ГОСТ Р
55820—
2013

РЕЛЬСЫ ЖЕЛЕЗНОДОРОЖНЫЕ ОСТРЯКОВЫЕ

Технические условия

Изменение № 2 ГОСТ Р 55820—2013 Рельсы железнодорожные острьяковые. Технические условия**Утверждено и введено в действие Приказом Федерального агентства по техническому регулированию и метрологии от 03.10.2022 № 1046-ст****Дата введения —2023—01—01**

Рисунок 4 — Основные (контролируемые) размеры поперечного сечения рельсов

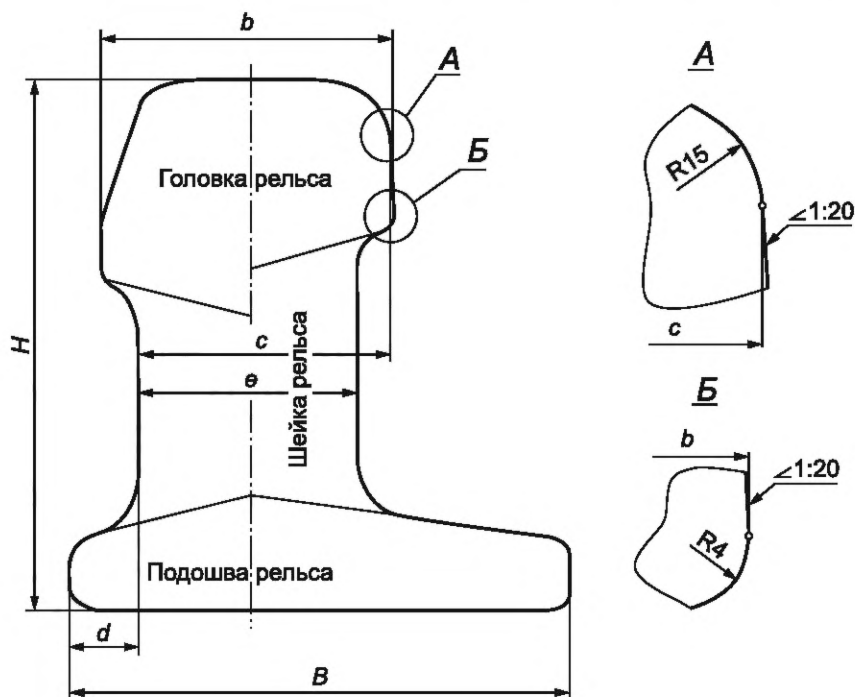
«5.2.1.2 Основные (контролируемые) размеры поперечного сечения рельсов приведены на рисунке 4 и в таблице 2».

Рисунок Г.1 — Рельс типа ОР50

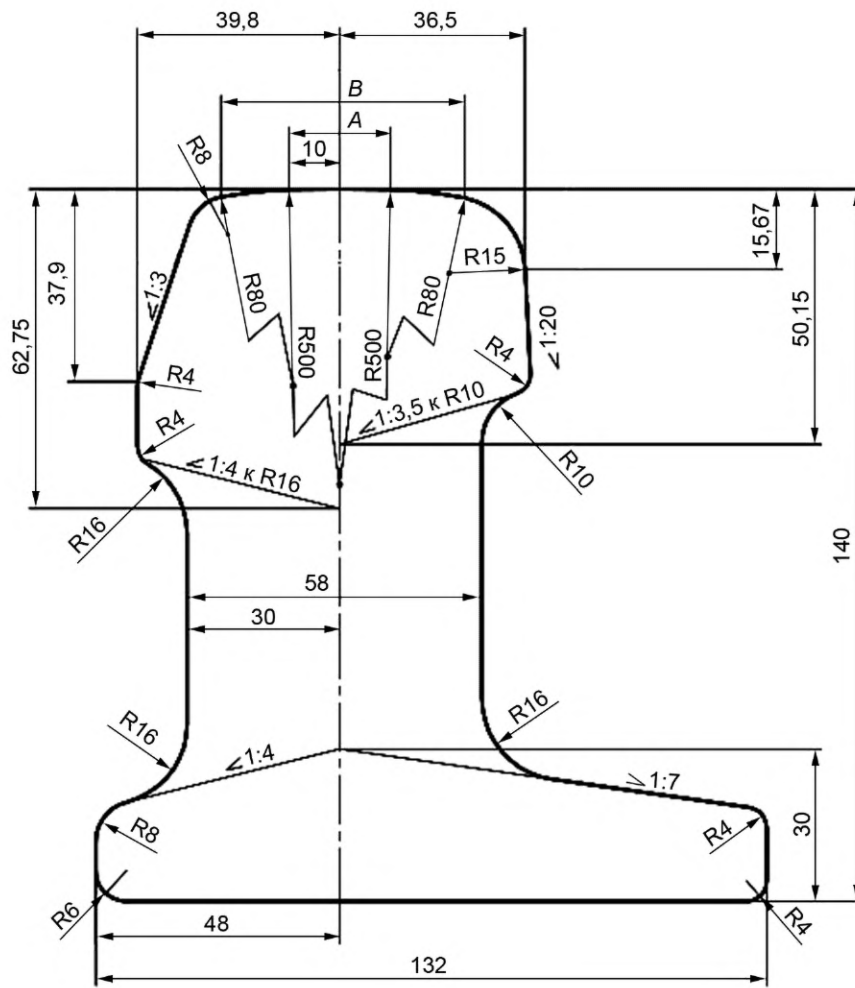
Размеры:
A = 20,0003 мм
B = 43,9264 мм

Рисунок Г.2 — Рельс типа ОР65

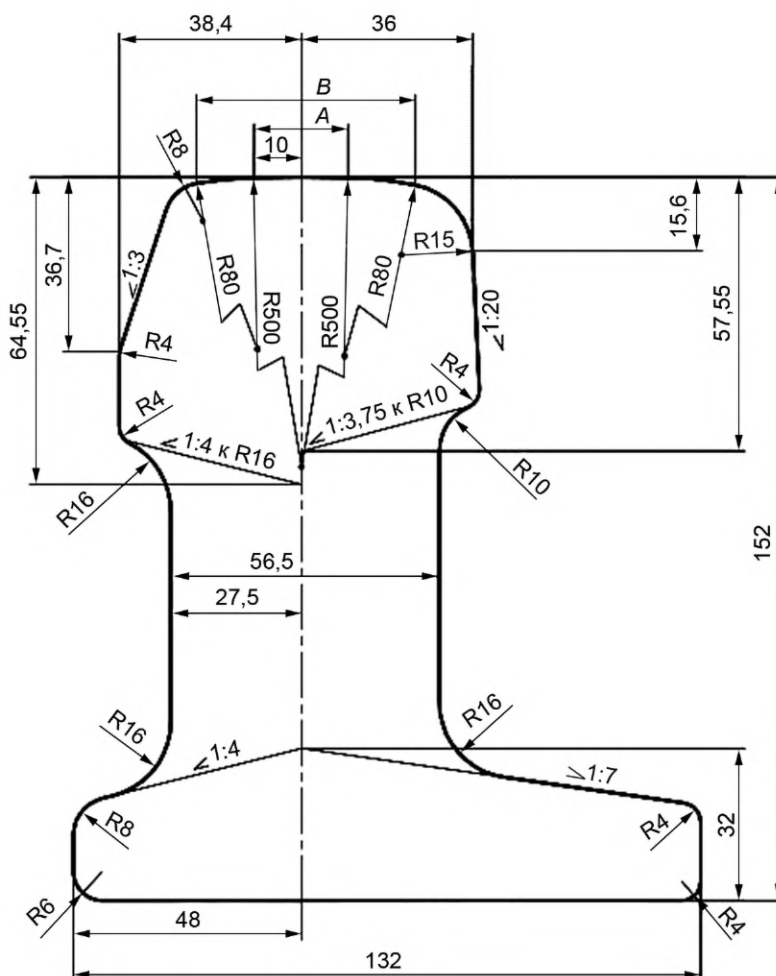
Размеры:
A = 20,0144 мм
B = 47,8872 мм

Рисунок Е.2 — Характерные точки контроля предельных отклонений поперечного сечения рельсов

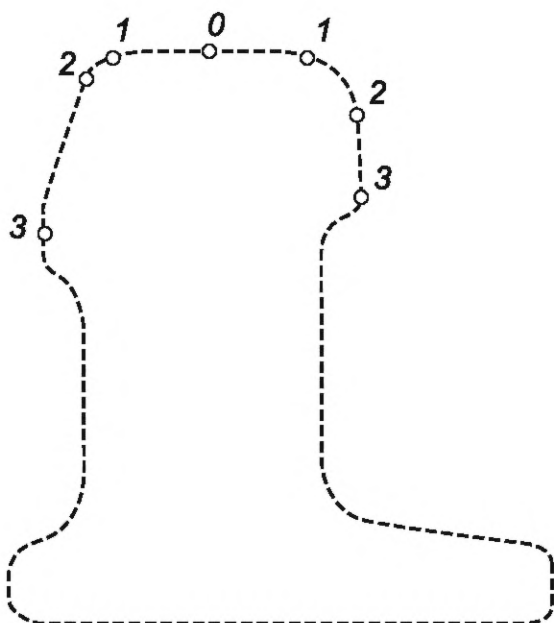
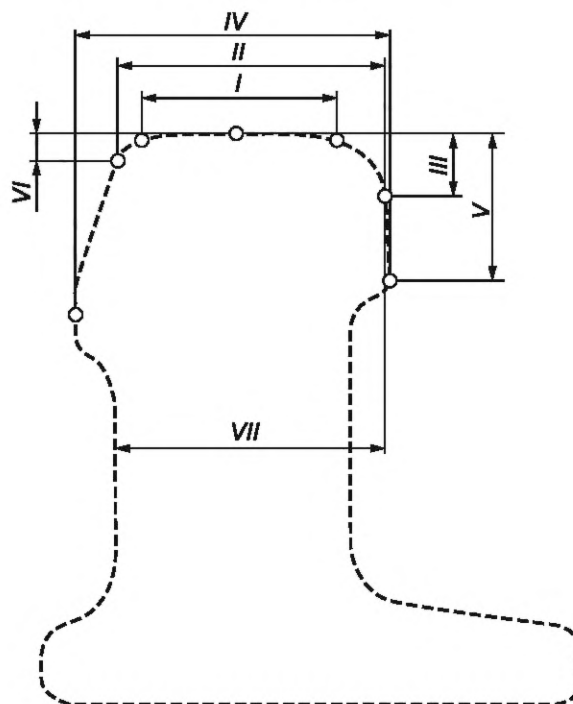
«Е.2 Характерные точки и размеры поперечного сечения рельсов для построения шаблонов приведены на рисунках Е.2, Е.2а и в таблице Е.1.

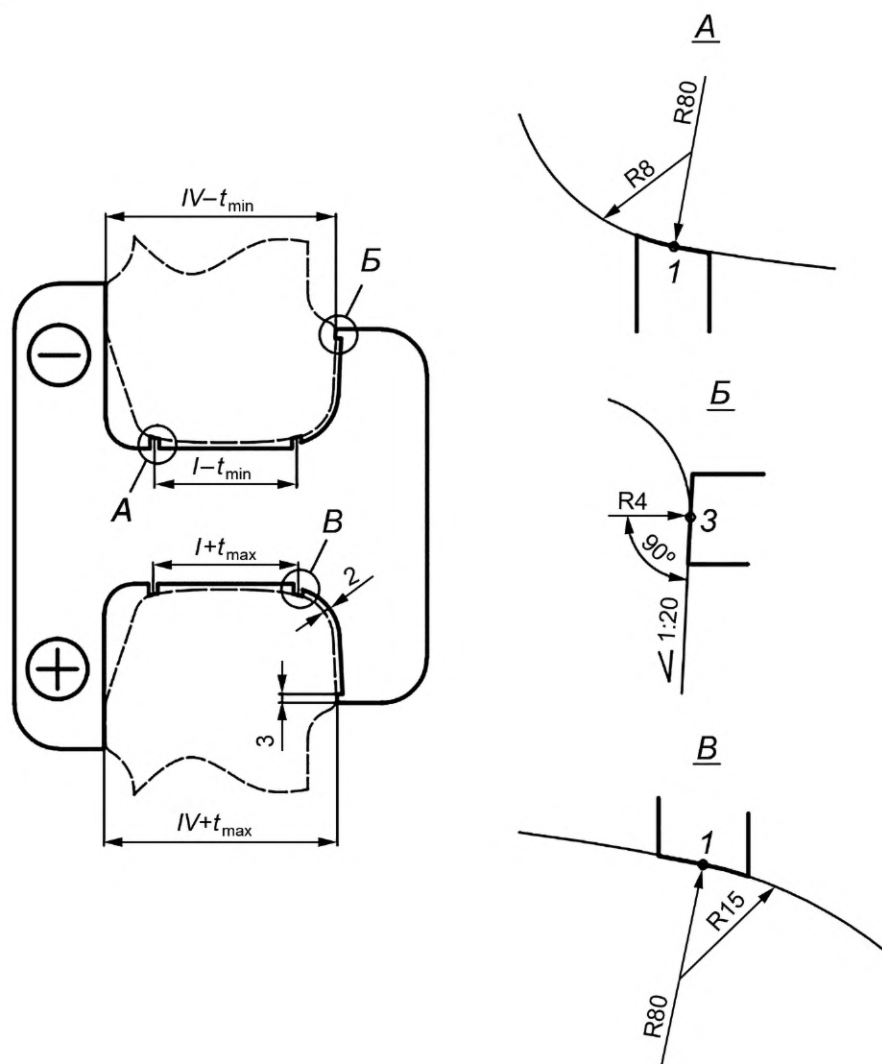
Рисунок Е.5. Поясняющие данные к t_{\max} , t_{\min} изложить в новой редакции:

Рисунок Е.8 — Шаблон контроля расстояния от грани шейки со стороны короткого плеча подошвы до точки сопряжения радиуса R15 мм и уклона боковой грани головки 1:20».

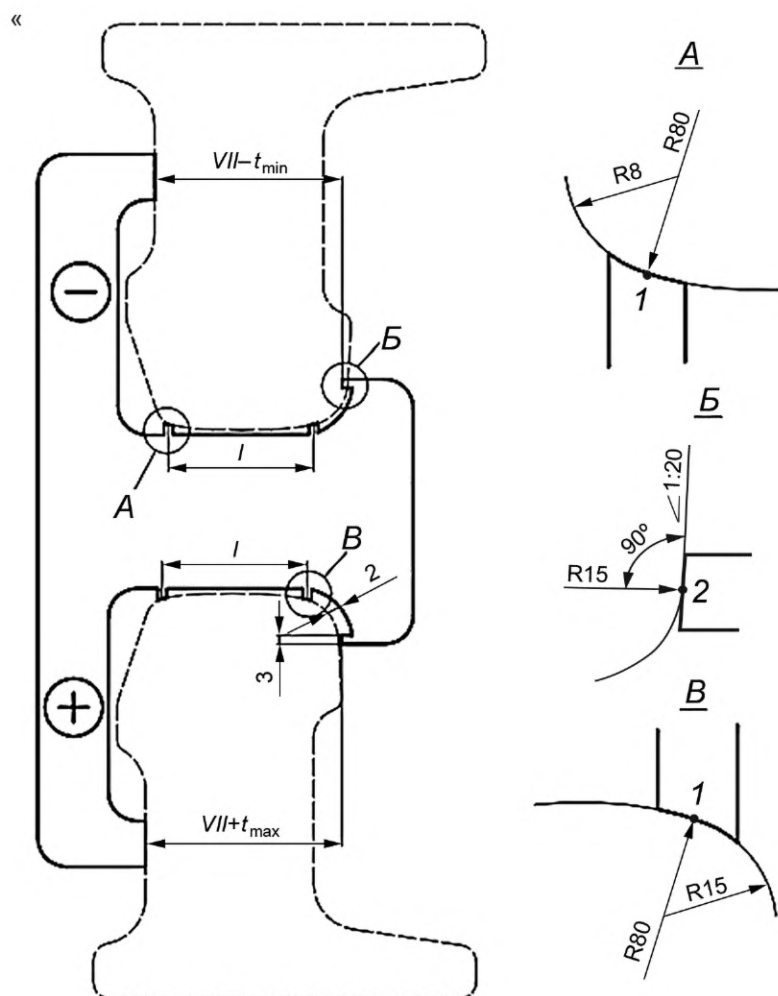
Рисунок Е.8 заменить на новый:

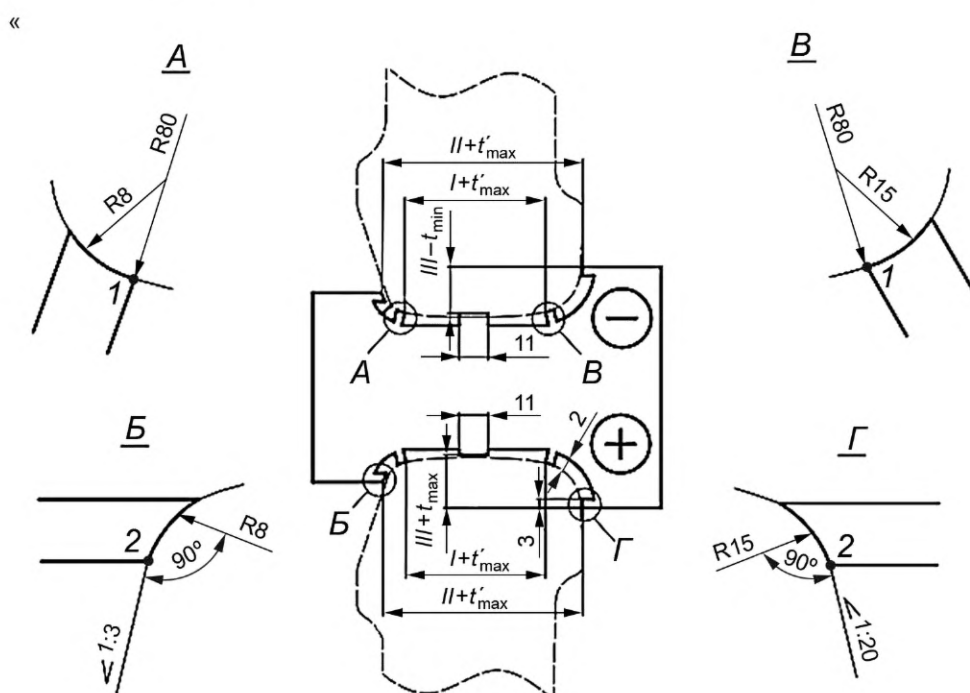
Рисунок Е.9 заменить на новый:

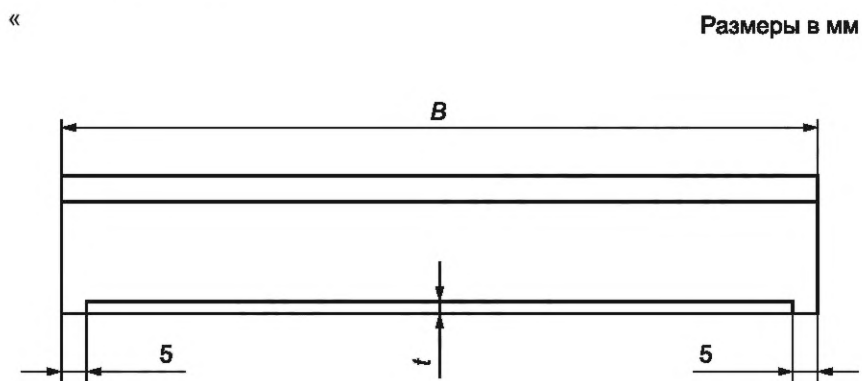
Рисунок Е.11 заменить на новый:
